# 改善箇所説明図

## 改善の内容

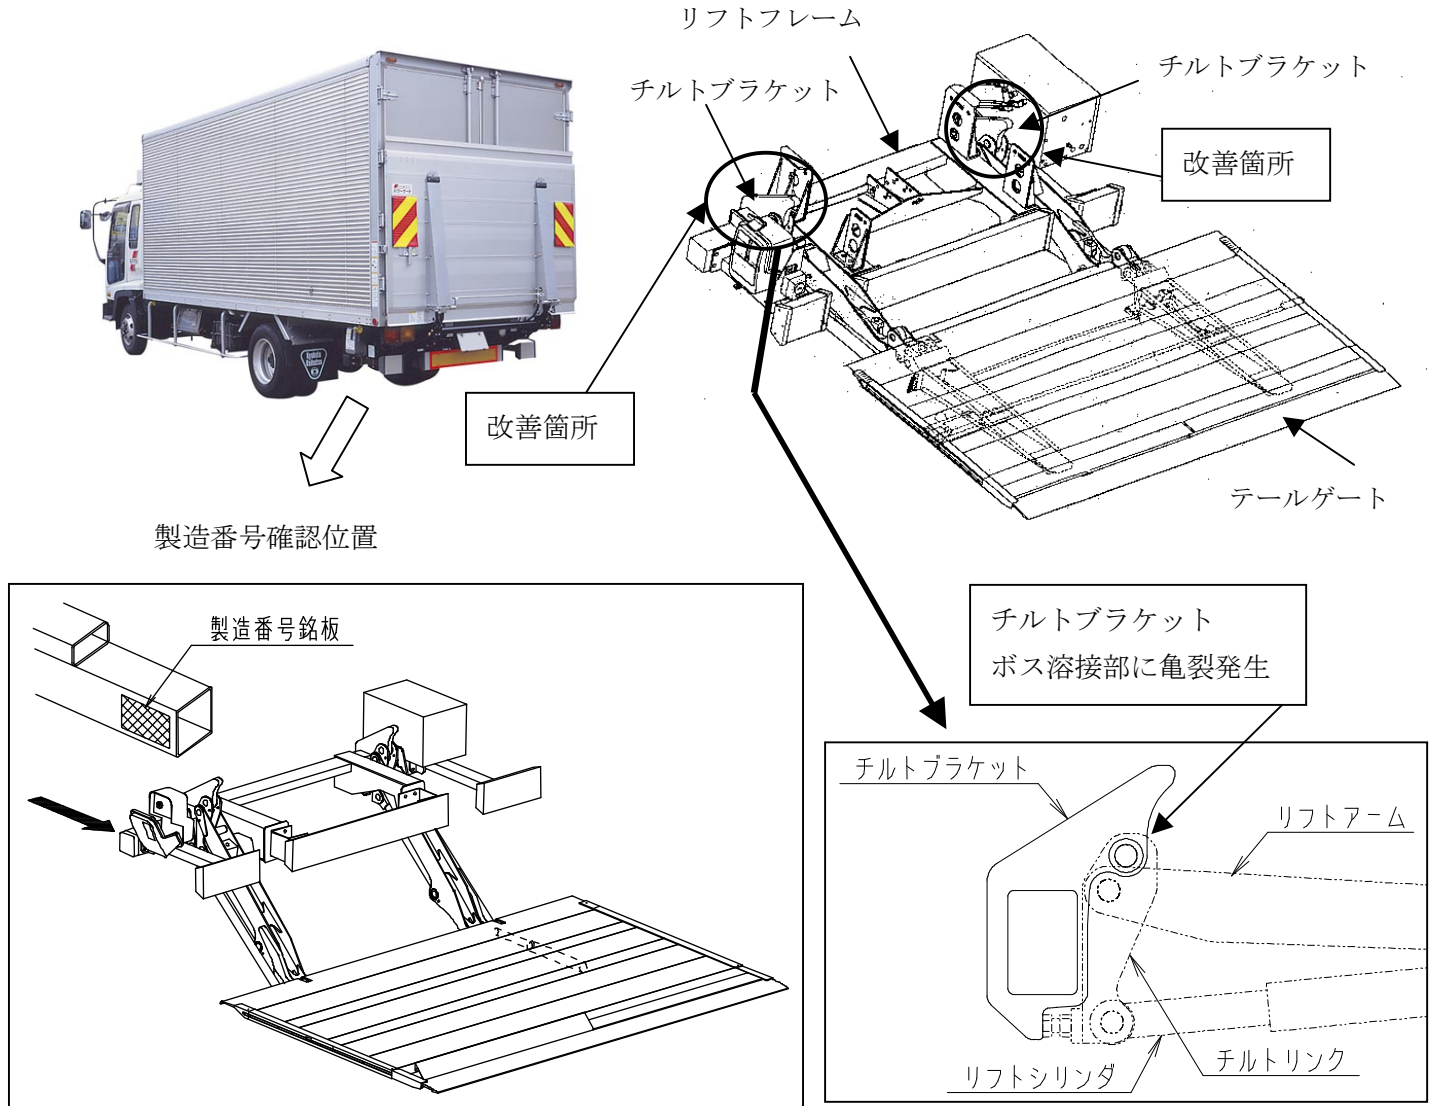
テールゲート昇降用リンクを連結しているチルトブラケットボス部の加工精度が不良なため、連結部の溶接部分に応力が集中し亀裂が発生することがある。そのため、そのままの状態で使用を続けると、最悪の場合、亀裂が進行しチルトブラケットが破損して、テールゲートが傾き荷物が倒れ、作業者に当たる等の危害を加えるおそれがある。

対象車両全車リフトフレームを対策品と交換する。

識別：改善実施済車には、チルトブラケット部ボスに挿入するピンに黄色の識別マーキングを行う。
